AUTORIDAD NACIONAL DE LICENCIAS AMBIENTALES

RESOLUCIÓN N° 002092 (24 SEP. 2024)

“Por la cual se resuelven unos recursos de reposición interpuestos en contra de la Resolución 1351 del 5 de julio de 2024 y se toman otras determinaciones”

Por medio de la Resolución 1351 del 5 de julio de 2024, esta Autoridad Nacional autorizó la modificación de la Licencia Ambiental otorgada mediante Resolución 1326 del 05 de agosto de 2020 (modificación 1 de la Licencia Ambiental del proyecto UPME 01 de 2013 (Soacha – Tequendama).

Figura 9 Ingreso Acc-306 a torre 306

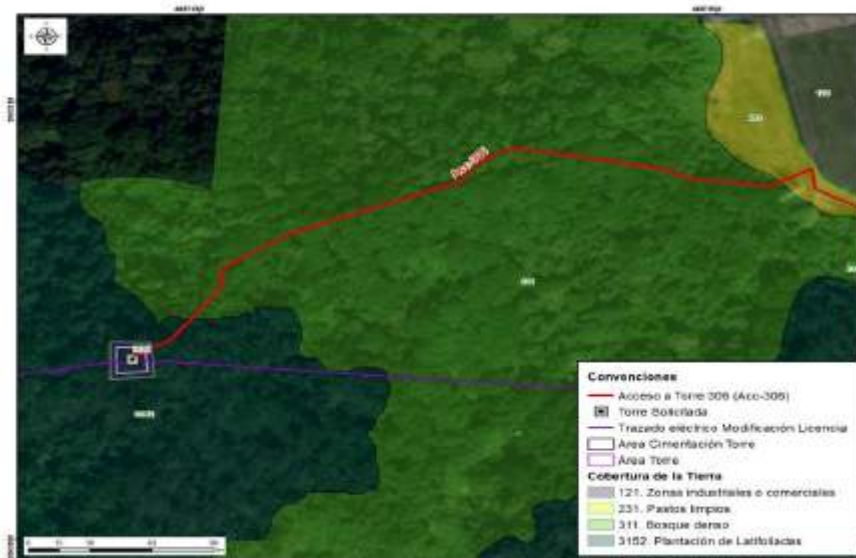
cobertura de bosque denso y de plantación latifoliadas que permite llegar al sitio de torre 306, tal y como se observa en las siguientes figuras.

Respecto a lo señalado por ANLA frente a la discrepancia entre lo mencionado en el capítulo 3 del complemento del EIA y lo presentado en el MAG sobre la rocería planteada, se aclara que no se realizarán actividades de mantenimiento tipo rocería, teniendo en cuenta las características mencionadas anteriormente y, por lo tanto, parte del acceso no se incluyó en la capa “área proyecto” del MAG y, por lo tanto, parte del acceso no se incluyó en la capa “área proyecto” del MAG. Por lo anterior, se aclara que la diferencia advertida por la autoridad obedece a un error involuntario con lo presentado en el MAG.

Con base en los argumentos mencionados, se concluye que el camino/sendero existe por estar dentro de las coberturas de pastos limpios, bosque denso y plantación latifoliada. Asimismo, que este no requiere realizar actividades de mantenimiento tipo rocería y aprovechamiento forestal, siendo procedente que ANLA viabilice ambientalmente el acceso requerido por GEB para el sitio de torre 306.
